Referencia: Expediente: LAM3271

**AUTORIDAD NACIONAL DE LICENCIAS
AMBIENTALES
- ANLA –
AUTO N° 005089
(11 JUN. 2026)**

“POR EL CUAL SE EFECTÚA SEGUIMIENTO Y CONTROL AMBIENTAL”

Figura 1. Adaptado del mapa “T2-R26-EIA_SACV_100KZN_A1_15_R3” (Anexo 2), remitido mediante los radicados NUR4120-E1-118303 del 4 de noviembre de 2006 y NUR4120-E1-107772 del 7 de noviembre de 2006. Fuente: Drummond Ltd.

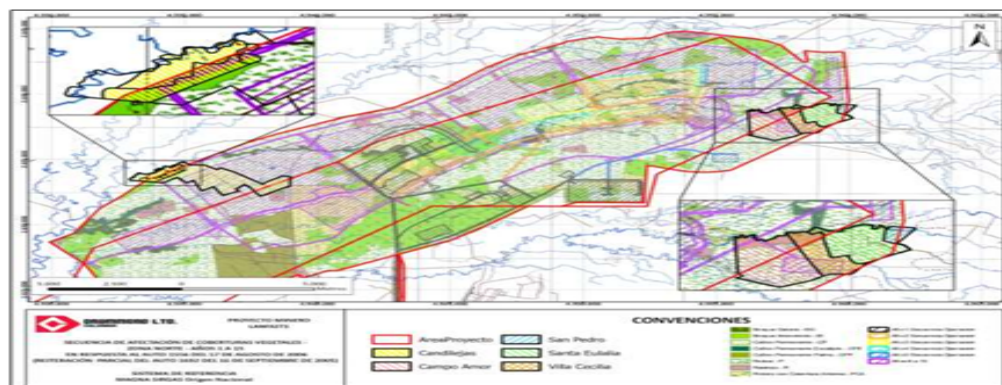
En respuesta al presente requerimiento, la Sociedad DRUMMOND LTD, mediante comunicación con radicación 20256201530132 del 5 de diciembre de 2025, señaló lo siguiente:

“En atención al Auto No. 1556 del 17 de agosto de 2006, mediante las comunicaciones identificadas con radicado NUR4120-E1-118303 del 4 de noviembre de 2006 y NUR4120-E1-107772 del 7 de noviembre de 2006, Drummond remitió la información adicional solicitada en el marco de la solicitud de Licencia Ambiental para el proyecto “El Descanso”. En dicha respuesta se incluyeron, entre otros elementos, los predios “Candilejas”, “Villa Cecilia” y “Campo Amor”, los cuales, como se aprecia en la Figura 1 y en el Anexo 1, formaban parte de la secuencia de afectación de coberturas naturales proyectada para los años 6 al 15 (área achurada en color morado). Estos predios fueron adquiridos por la compañía en 2008, 2011 y 2018, respectivamente.
